From: "5.1.2.e"
Sent: Tue, 14 Mar 2023 14:48:09 +0100
To: "5.1.2.e | De Berg" <5.1.2.e@deberg.nl>
Subject: RE: hotel kavel 1B/niet bouwen in bestemmingsgrens

Van: " 5.1.2.e " <5.1.2.e@amsterdam.nl>
Datum: dinsdag 7 maart 2023 om 13:18
Aan: 5.1.2.e <5.1.2.e@s-e.eu>, 5.1.2.e <5.1.2.e@deberg.nl>, 5.1.2.e | De Berg <5.1.2.e@deberg.nl>
Onderwerp: hotel kavel 1B/geluidsrapport

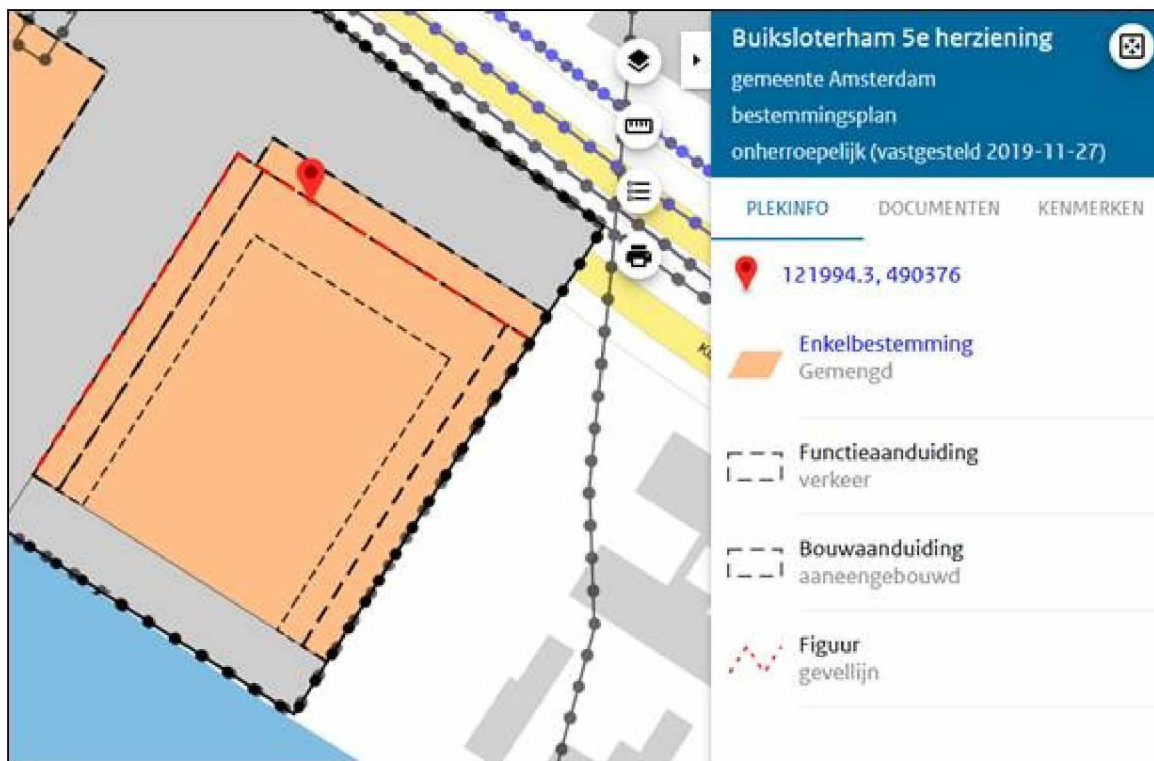
Volgens mij is de noordoostgevel de gevel die naar de Klaprozenweg is gericht.

Voor de zuidoostgevel (waar jij het volgens mij over hebt) geldt de eis niet omdat aan die zijde geen rode lijn op de bestemmingsplankaart is te zien:

Zie ik het fout?

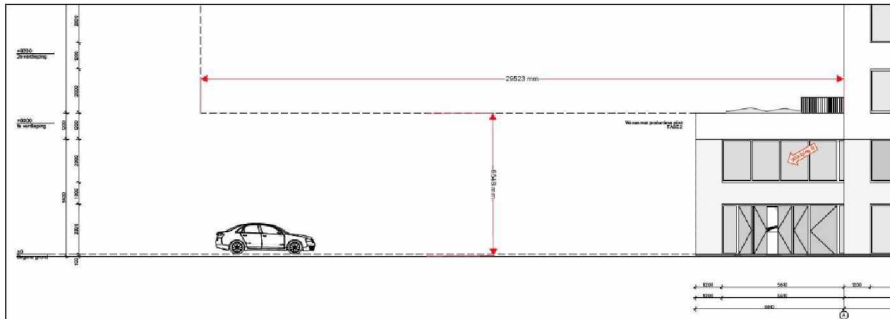
Waar het hieronder ging om het bepaalde in artikel 4, lid 4.2, onder j, geeft het voorschrift onder i de verplichting om de noordwest en noordoostgevel over tenminste 65 % en over tenminste twee lagen op de bestemmingsgrens te positioneren.

De noordwestgevel voldoet wel aan deze eis, maar de noordoostgevel (die immers steeds verder terugspringt) niet.

Aan de verplichtende voorwaarden (65% bebouwing minimaal 2 bouwlagen zoals omschreven onder 4.2 onder i.) wordt obv het huidige ontwerp van Space Encounters voldaan.

Althans, voor zover dezelfde overweging geldt zoals hieronder omschreven mbt j. icm k.

Immers; het bouwdeel tpv 1b-1 (kort gezegd fase 1 bebouwing eerste +/-25m1 van de 60m1 noord-oost bestemmingsgrens) is c.f. bouwregel-aanduiding met het huidige ontwerp zelfs 100% bebouwd over minimaal 2 bouwlagen.

In combinatie met de eerder besproken aanwijzing, zal ook altijd aan deze voorwaarde onder i. worden voldaan omdat een maximale gevelsparing van (in totaal) 12m¹ er nooit toe zal leiden dat de 65% bebouwing aan deze grens zal worden onderschreden. Door deze maximale onderbreking (van 12m¹ over 60m¹) aan de bestemmingsgrens, kan dit nooit meer dan 20% zijn vs 80% bebouwd...
